## 伊方発電所3号炉 高経年化技術評価に係るヒアリング コメント反映整理表&lt;耐震安全性評価&gt;

四国電力株式会社  
耐震安全性評価

伊方3号炉－耐震安全性評価－2

図 4-2 伸縮継手模式図

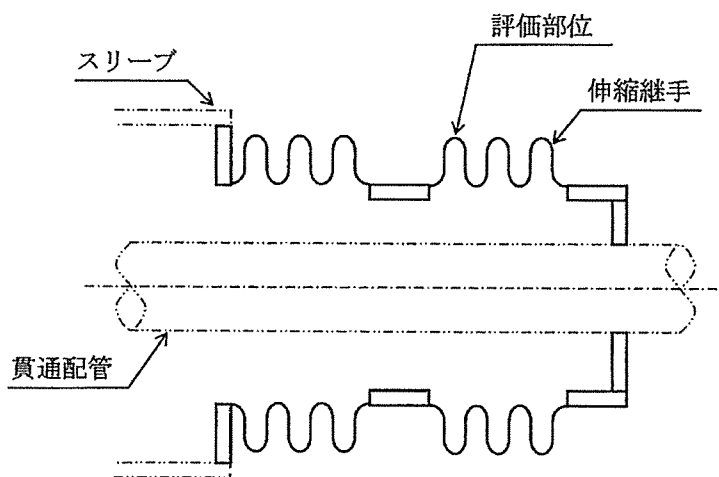
タイトル	表 3.4-31 の主蒸気配管貫通部および主給水配管貫通部の疲労割れに対する評価の具体的内容（評価仕様、解析モデル、入力（荷重）条件、評価結果）を提示すること。																																																																								
説明	<p>主蒸気配管貫通部および主給水配管貫通部の疲労割れに対する評価の具体的内容について以下に示す。</p> <p>1. 記号の説明 伸縮継手の疲労評価に用いる記号について、表 4-1 に示す。</p> <p>表 4-1 伸縮継手の疲労評価に用いる記号</p>

図 4-2 に主蒸気配管および主給水配管の伸縮継手の模式図を示す。

図1 蒸気発生器ブロダーシステム配管 A-蒸気発生器ブロダーシステム配管  
PEN#313(CV外) CVBD内 【S s地震】

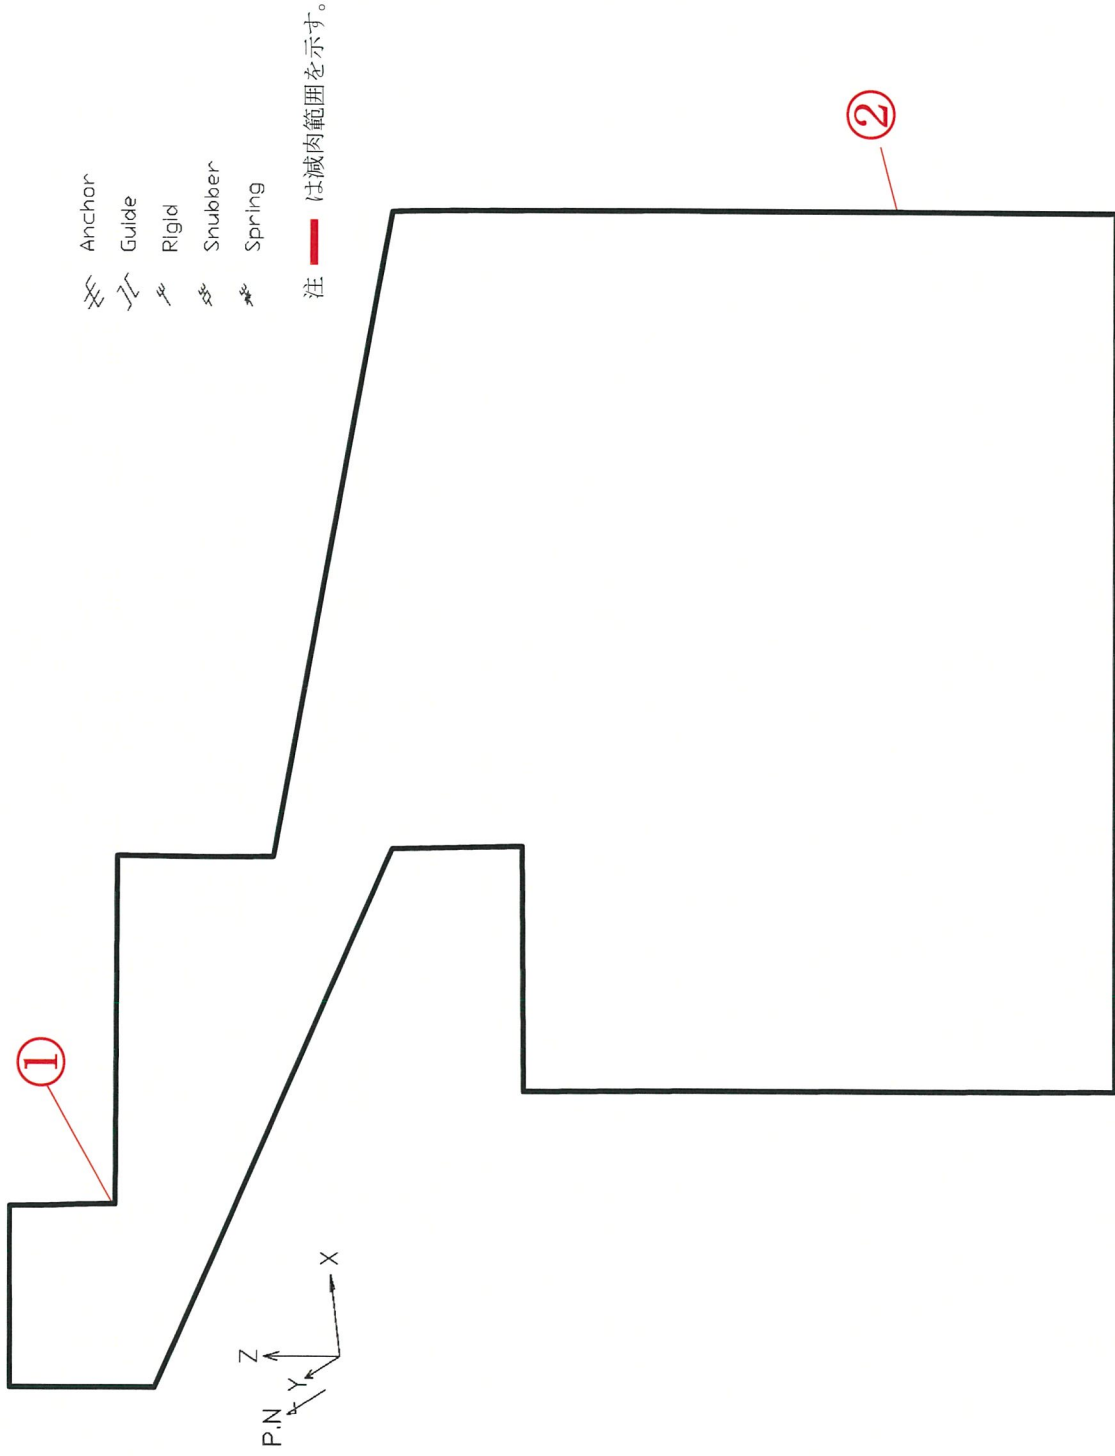
<p>タイトル</p>	<p>補足説明資料別紙12の添付-1の蒸気発生器ブローダウン系統配管のS s地震評価対象(CVBD内)の解析モデル図とCクラス地震評価対象の解析モデル図のつながりを示す系統図を提示すること。</p>
<p>説明</p>	<p>補足説明資料別紙12の添付-1のA-蒸気発生器ブローダウン系統配管の解析モデル図とCクラス地震評価対象の解析モデル図(SGBDフラッシュタンク入口管A2)のつながりを示した系統図を図6-1に示す。 また、それぞれの解析モデル図を添付資料-1に示す。</p> <div data-bbox="414 739 1340 1411" style="text-align: center;"> </div> <p>図6-1 蒸気発生器ブローダウン系統配管解析モデル図のつながりを示した系統図</p>
